COMUNE DI MONTOPOLI IN VAL D'ARNO

PRIMO MONITORAGGIO E VARIANTE AL R.U. PER CORREZIONE ERRORI E MODIFICHE DELLO ZONING – RIEQUILIBRIO DIMENSIONAMENTO TRA UTOE - OSSEVAZIONI PRESENTATE IN FASE DI PUBBLICAZIONE E CONTRODEDUZIONI

RELAZIONE TECNICA - ADDENDUM

Fig. 2: Zoning delle aree all'interno di via Musciano in accoglimento parziale dell'osservazione del signor Freschi Enzo

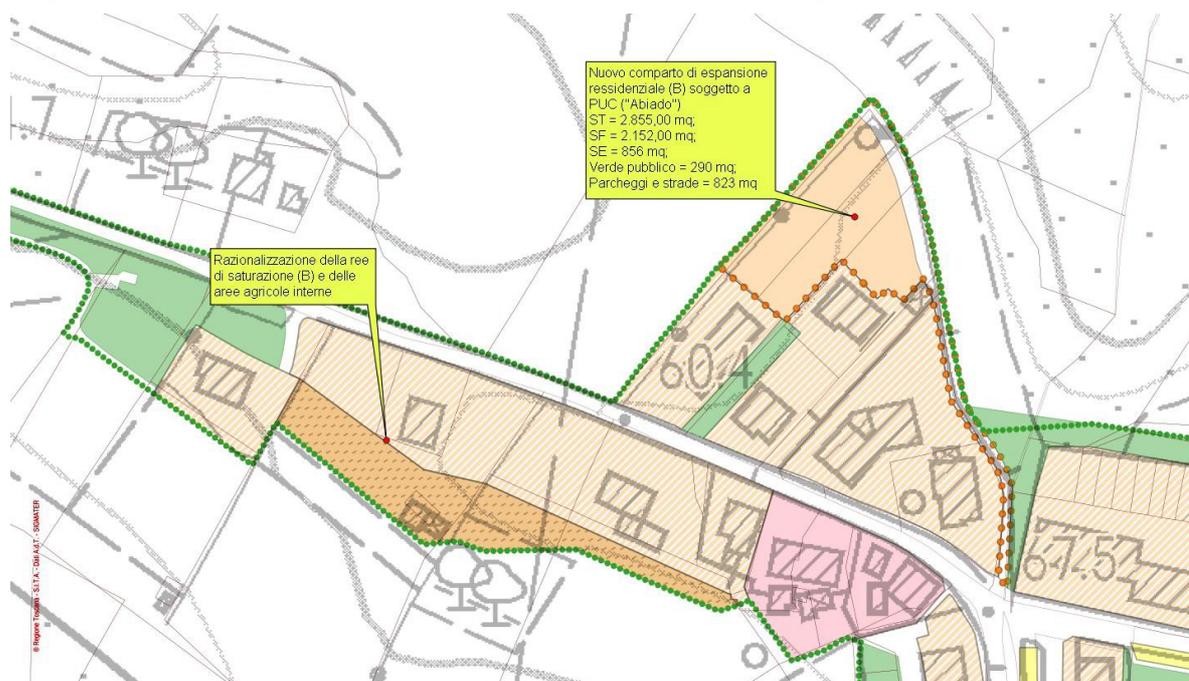
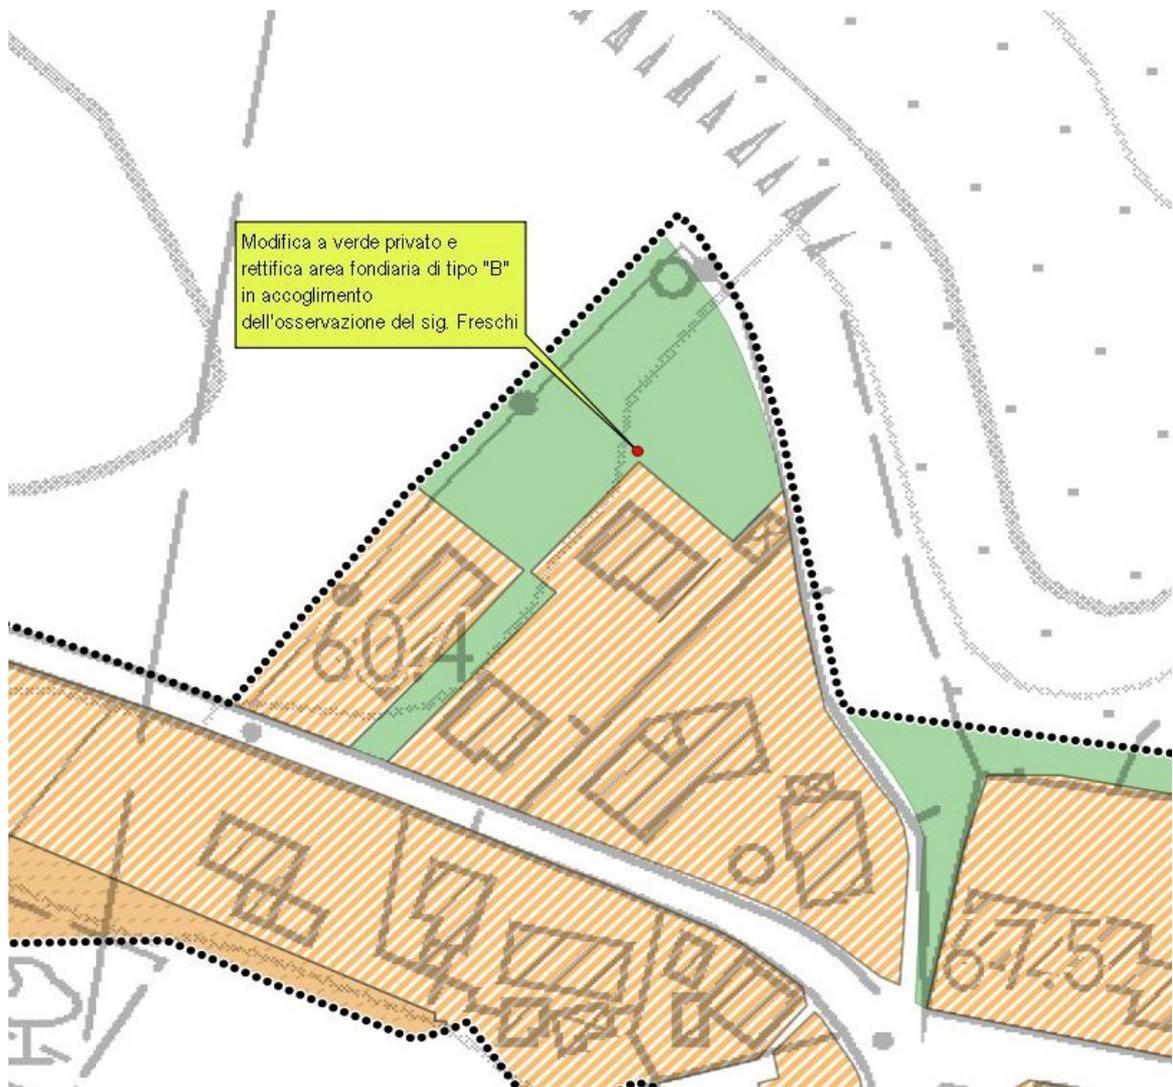
n. 1 – L'osservazione del **signor Enzo Freschi del 2 maggio 2023**, con riferimento alle aree di proprietà poste nella UTOE n. 6 all'interno della via di Musciano (rappresentate al Catasto Terreni nel foglio di mappa n. 14 dalla particelle n. 182, 188 e 243) e inserite tra le aree suscettibili di trasformazione urbanistica con destinazione residenziale tramite PUC, chiede che le stesse tornino ad essere inserite nella previgente destinazione di zona in quanto parte costituiscono resede di edificio esistente e, in prospettiva, non costituiscono strumento per attuarne aspettative di edificatoria da parte sua, fatta eccezione per una piccola porzione in fregio all'abitazione esistente.

Nel più generale quadro di re-distribuzione della capacità edificatoria propria del piano strutturale anche tra UTEO diverse, la zonizzazione proposta dalla variante adottata intendeva conferire potenzialità edificatorie anche nella zona collinare intorno al nucleo urbano consolidato di Musciano e Muscianello, comunque contenute, anche allo scopo di completarne un razionale disegno urbano, in una zona che si presenta esente da particolari rischi idraulici e idrogeologici. Le argomentazioni addotte dalla proprietà, evidentemente non interessata, né ora né nella prospettiva di validità del R.U., a dare attuazione agli interventi auspicati, all'unisono con l'assenza di previsioni edificatorie tale da costituire presupposto per opere di pubblica necessità, **consentono di ritenere tecnicamente accoglibile la richiesta contenuta nell'osservazione**, riconducendo però le aree non già all'impropria destinazione di "area agricola interna", bensì a verde privato che consente alle aree dell'osservante di possedere le salvaguardie e le caratteristiche auspiccate, con la sola contenuta modifica in aumento della superficie fondiaria di tipo "B" (ex D.M.n. 1444/1968) ove insiste il fabbricato residenziale esistente.

La predetta valutazione fa venire meno la necessità di accogliere anche la richiesta presentata con l'osservazione del **sig. Marco Doni del 1° giugno 2023**, circa il diverso accesso del previsto PUC non già dalla viabilità poderale esistente bensì da aree dello stesso sig. Freschi.

Fig. 3: Corografia stralcio dello zoning intorno a via Mazzana, adottato

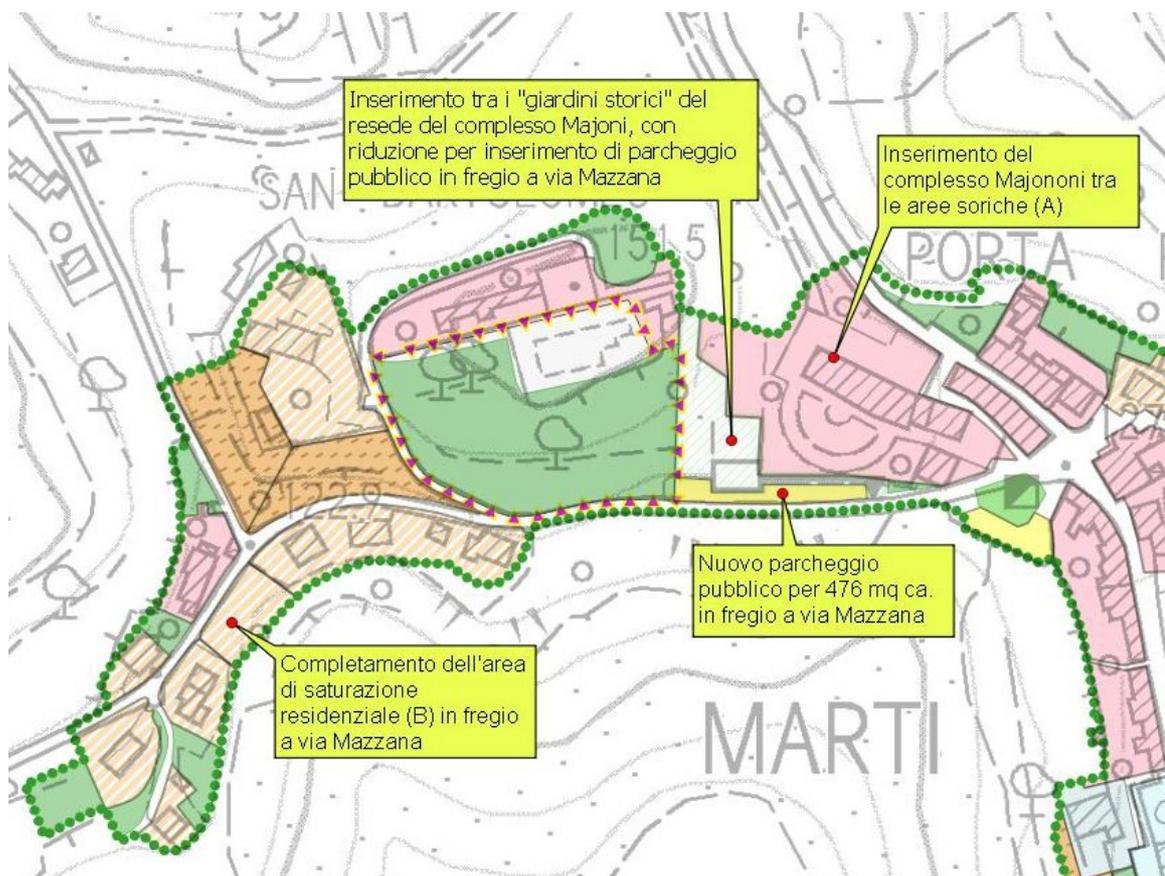
n. 2 – L'osservazione della **signora Maria Pace Majnoni del 2 maggio 2023**, con riferimento all'adottata diversa destinazione della area di sua proprietà posta in fregio a via Mazzana a Marti, che da verde privato è stato destinato a parcheggio pubblico in ragione dell'annosa penuria di questo standard nella frazione, chiede che la medesima area sia invece classificata in "area storica" quale estensione di quella che già individua il "complesso Majnoni" della villa e annessa fattoria, appena confinante sul lato Nord. A motivo della richiesta, l'osservante porta la necessità che l'area in oggetto continui a garantire l'accesso e la sosta ai mezzi privati ad uso dell'azienda agricola Fattoria Majnoni-Baldinovetti s.a.s., di un'esistente istanza presso la Soprintendenza di Pisa per ricomprendere l'area tra quelle oggetto di vincolo monumentale, che l'ipotizzato parcheggio pubblico da realizzare in attuazione della variante consentirebbe l'individuazione di un numero limitato di stalli di sosta, tali comunque da limitare l'utilizzo per l'accesso e la manovra dei suddetti mezzi agricoli e che l'area è sempre stata oggetto di migliorie e manutenzioni degli arredi e delle piantumazioni da parte della

Come esplicitato nella relazione tecnica di corredo agli atti della variante, la modifica dello zoning ha inteso operare una corretta classificazione del complesso rappresentato dalla villa e dell'annessa fattoria di proprietà della famiglia dell'Osservate, annoverandola tra le aree storiche di tipo "A" ai sensi del D.M. n. 1444/1968, per la sua migliore gestione e conservazione, cogliendo però l'occasione di ricavare sul margine Sud a sua volta in fregio alla via Mazzana un parcheggio pubblico di 476 m² per aumentare la dotazione di questo standard alla frazione e, vieppiù, proprio all'area circostante che, a fronte di attività ricettive, ricreative e di somministrazione, che timidamente si stanno affermando con richiamo di una seppur minima utenza dedicata, sconta la grave mancanza di spazi di sosta adeguata e sicura per le auto, viceversa oggi lasciate troppo spesso sulla carreggiata della già ridotta viabilità (in termini di sezioni e morfologia) e sicuramente creando potenziali situazioni di pericolo per pedoni e mezzi in transito. La possibile configurazione degli stalli di sosta non "in linea" come ritenuto dalla signora Majnoni, bensì a "liscia di pesce", con franco tra i cipressi esistenti, assicura peraltro sia la continuità dell'accesso dei mezzi agricoli dell'azienda (non la sosta che già oggi, con l'esistente classificazione previgente, sarebbe preclusa in quanto "verde privato" e non certo area di pertinenza privata e parcheggio privato) e la conservazione dell'esistente arredo e presenza arborea.

Per quanto sopra esplicitato, **non ci sono condizioni tecniche perché l'osservazione sia meritevole di accoglimento.**

Fig. 6: Corografia stralcio dello zoning intorno a via Puccini, adottato

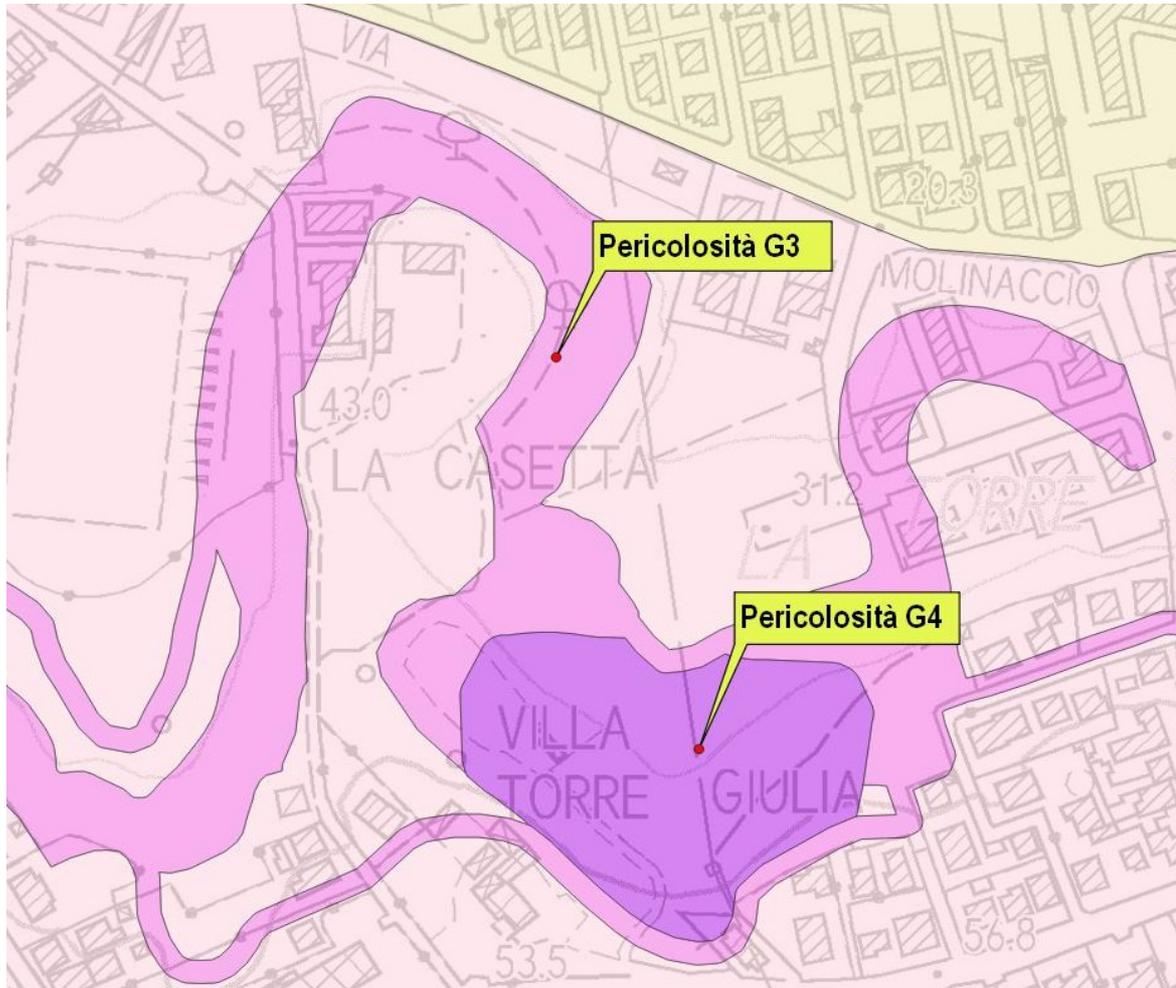
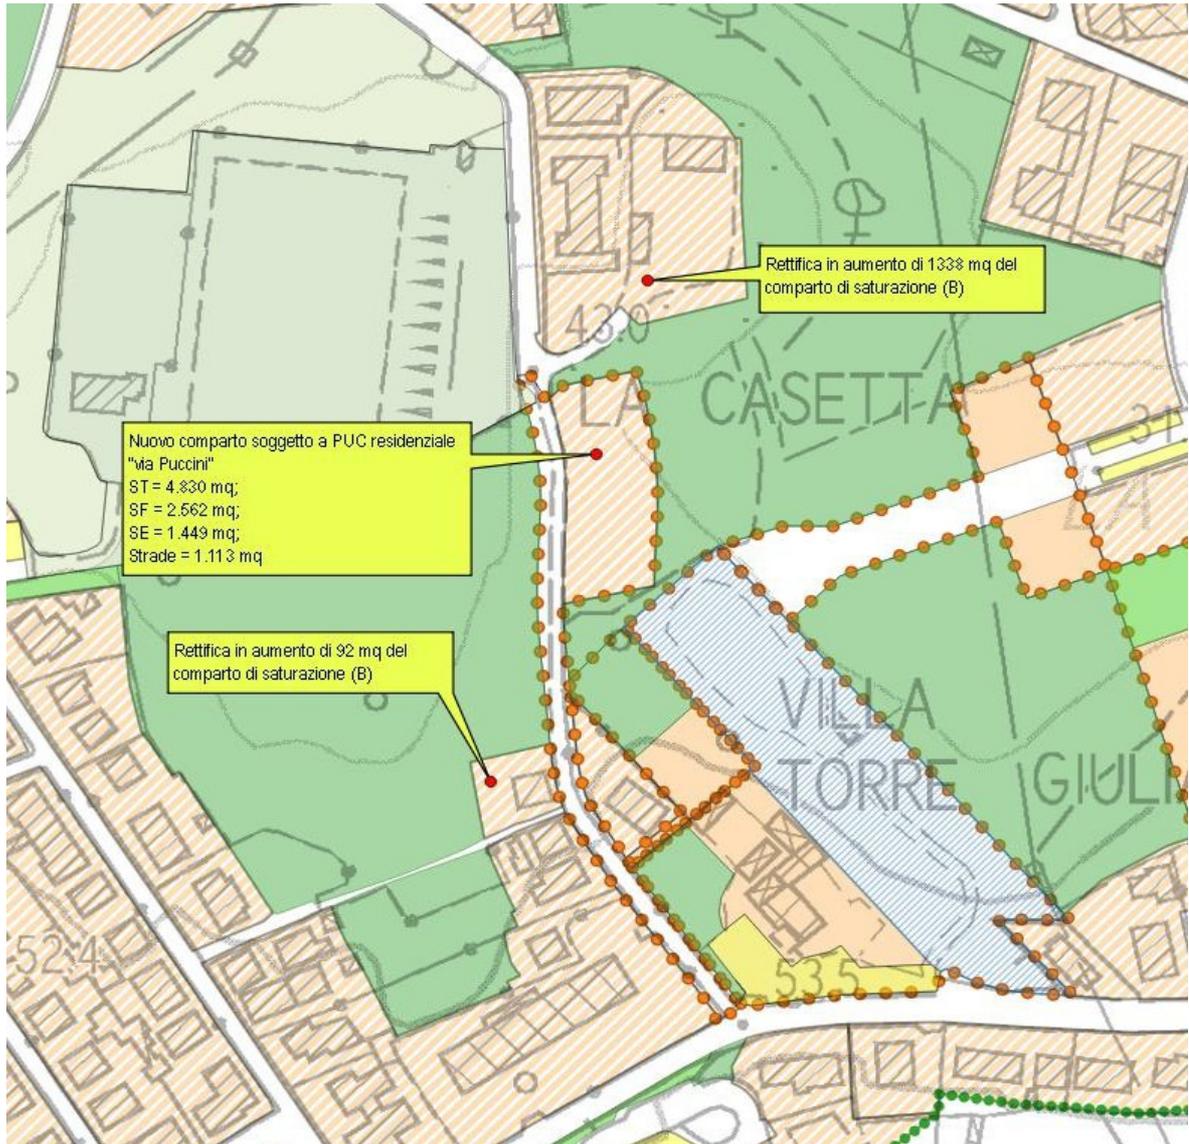
n. 4 – L'osservazione dei **signori Alessandra Dani e Daniele Dani pervenuta il 4 maggio 2023** è riferita a terreni di proprietà posti all'interno della via Puccini nella UTOE n. 4, parte dei quali con la variante adottata sono stati oggetto di modifica dello zoning, significativamente per la rettifica dell'area di saturazione di tipo "B", aumentandone la consistenza di 1.338 m², per conferire maggiore possibilità di intervento con una migliore distribuzione della capacità edificatoria.

Però, la sbrigativa analisi di fattibilità contenuta nell'osservazione stride a confronto con le indagini geomorfologiche condotte a suo tempo a supporto del R.U. vigente e costituenti il quadro specifico di riferimento sull'argomento. Dal punto di vista geologico, infatti, l'intera collina dove si trovano le aree oggetto di richiesta di un ulteriore e sensibile ampliamento edificabile è caratterizzata da una sovrapposizione, non sempre discreta, costituita da conglomerati composti da ciottoli arrotondati, da conglomerati sabbiosi e da conglomerati limo-argillosi. Immediatamente a Sud-Est dell'area d'interesse degli osservanti, insiste un corpo di frana attivo che, ai sensi del D.P.G.R. n. 53/R/2011 e oggi del D.P.C.R. n. 5/R/2020, è classificato come G.4 "pericolosità geologica molto elevata", ovvero - aree in cui sono presenti fenomeni attivi e relative aree di influenza, aree interessate da soliflussi, che secondo la perimetrazione delle aree con pericolosità da fenomeni geomorfologici di versante del PAI del Fiume Arno (cfr D.P.C.M. 6 maggio 2005) è individuata come area di tipo PF3. Ad

Per le predette caratteristiche le modifiche contenute allo zoning operate in precedenza al R.U. (2019) e con la variante adottata in oggetto e ulteriori minime rettifiche, consentono il completamento del tessuto urbano e dare seguito, così, alle indagini propedeutiche alle opere di consolidamento e messa in sicurezza che da tempo si sono rese necessarie nell'area a seguito di interventi edificatori relativamente recenti (primo decennio del secolo), realizzati senza dar seguito ad indagini peculiari che già la sola morfologia dell'area avrebbe suggerito secondo la regola della ragionevolezza e del buon senso.

Per quanto sopra rappresentato, **non ci sono condizioni tecniche perché l'osservazione sia meritevole di accoglimento nella sua interezza**, peraltro considerando come le aree di ulteriore aumento della zona edificabile e genericamente denominate dagli osservanti come di possibile

Fig. 9: Corografia zoning della zona di Angelica modificato in accoglimento dell'osservazione del sig. Collecchi

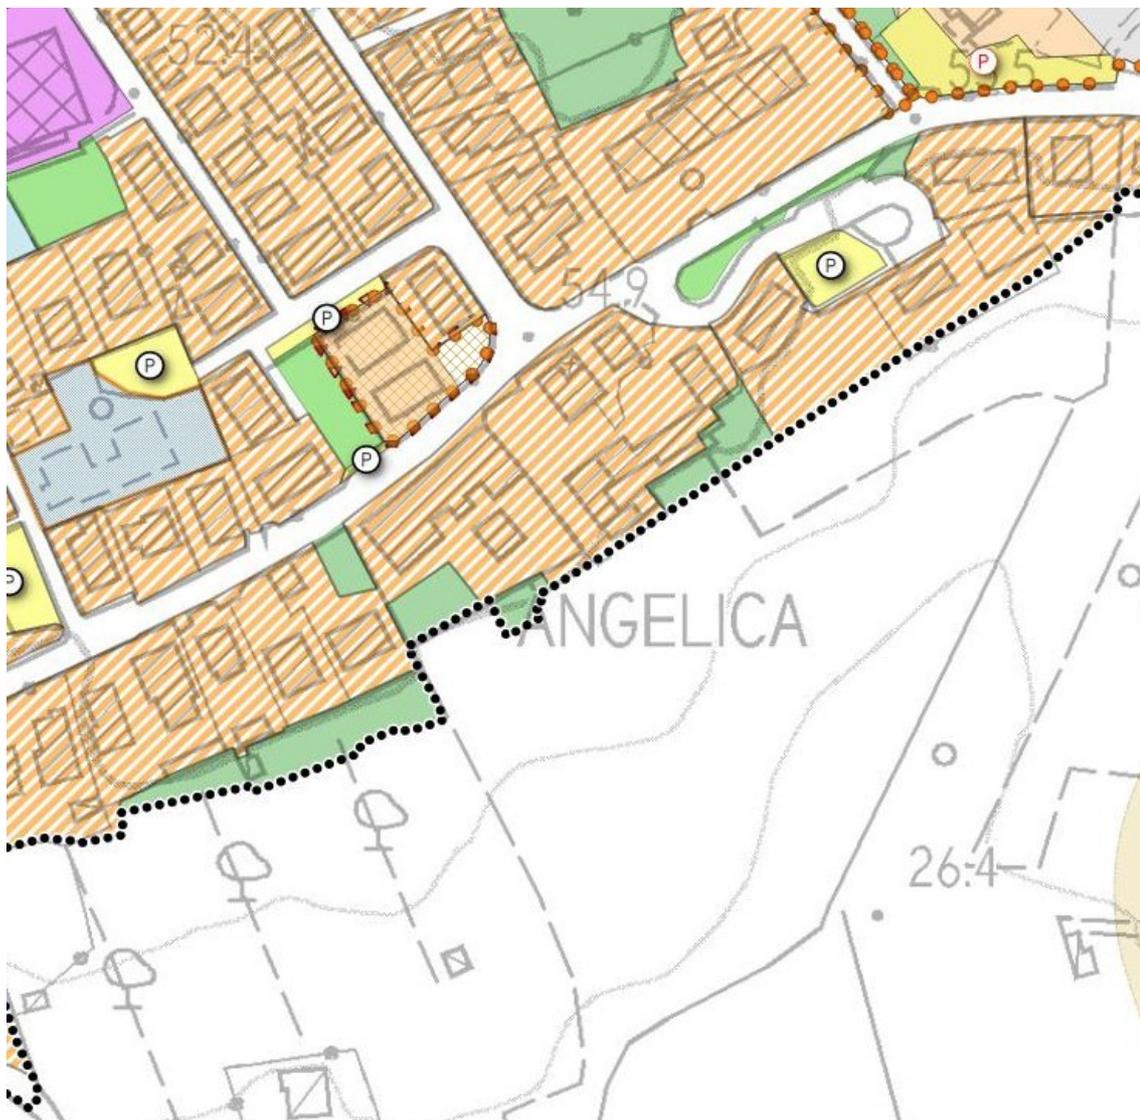
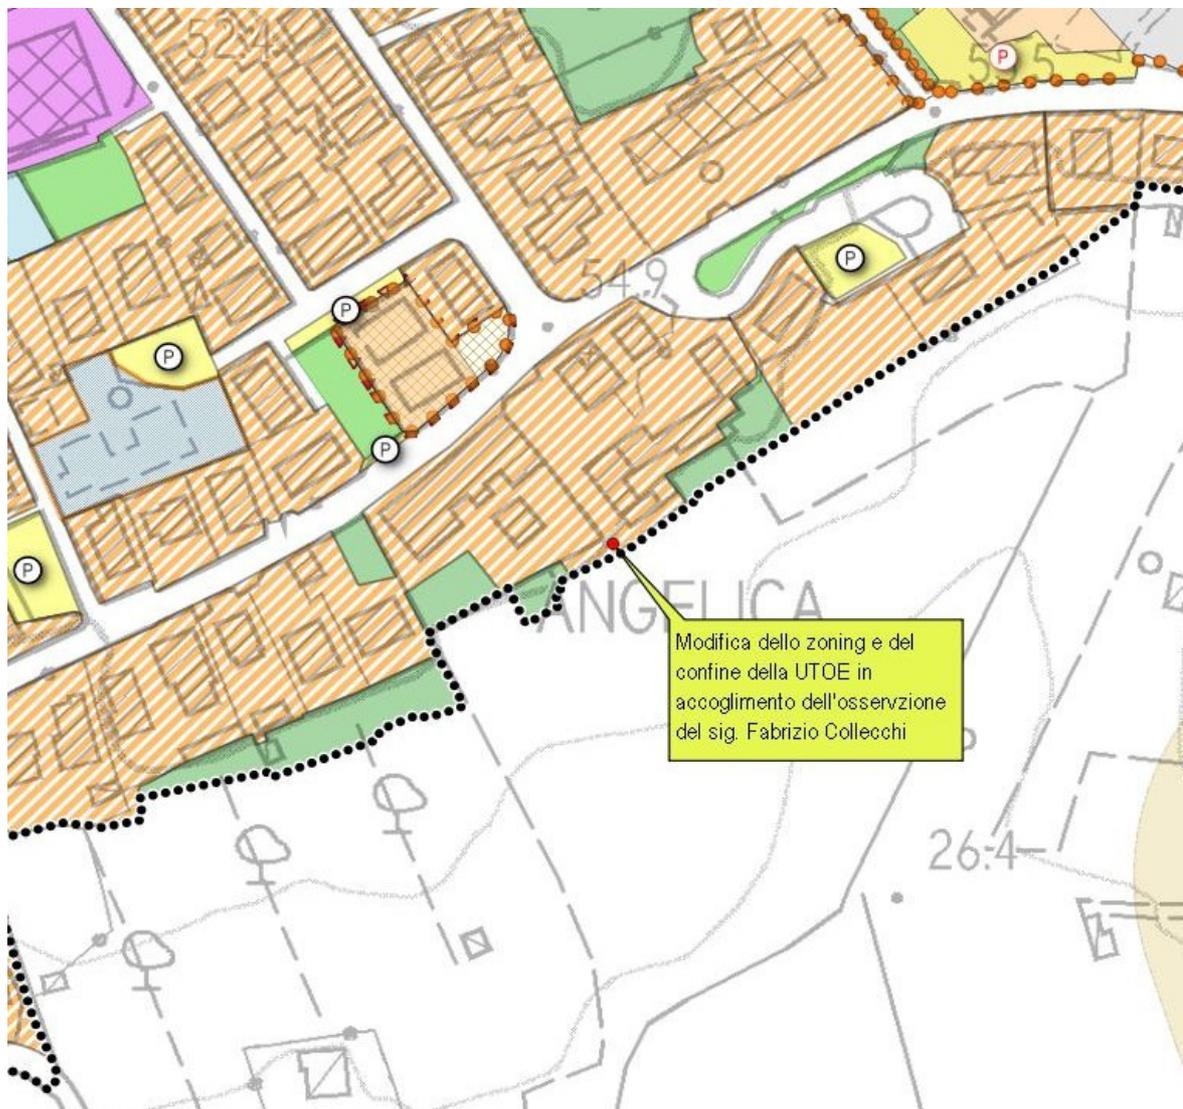
n. 5 – L'osservazione presentata dal **geom. Claudio Tesi il 13 febbraio 2023**, su incarico del **sig. Fabrizio Collecchi**, **oltre il termine di pubblicazione**, concerne una piccola porzione d'area posta nella UTOE n. 5 di San Romano, all'interno della via Rosco-Romagnola e contraddistinta al C.T. del Comune di Montopoli V.A. dalla particella n. 1208 del foglio n. 3 che, con la variante adottata, è stata interessata da una minima modifica dello zoning della zona. La richiesta contenuta nell'osservazione è quella di inserire interamente la piccola area in parola nelle zone di saturazione di tipo "B" (ex D.M. n. 1444/1968) per consentire la piena utilizzazione.

L'osservazione pone all'attenzione un'esigenza di carattere pratico assolutamente ragionevole, peraltro che interessa una porzione di terreno di assoluta minima entità (circa 24 m²), la cui soluzione, tuttavia, comporta anche la rettifica del perimetro del territorio urbanizzato così come individuato dal confine della UTOE ai sensi dell'art. 224 della L.R. n. 65/2014. Sottolineando che anche questa modifica perimetrale è di minima entità, pur dovendo abbracciare un'ulteriore porzione di area per opportuna coerenza geometrica per un totale di 100,00 m² è anche opportuno considerare come la variante adottata abbia anche introdotto alcune piccole modifiche, circoscritte, alle UTOE proprio per evidenti incoerenze geometriche che nulla hanno a che vedere con una corretta gestione del territorio.

Per quanto riassunto **l'osservazione è tecnicamente suscettibile di accoglimento**, con la modifica allo zoning come rappresentato in figura.
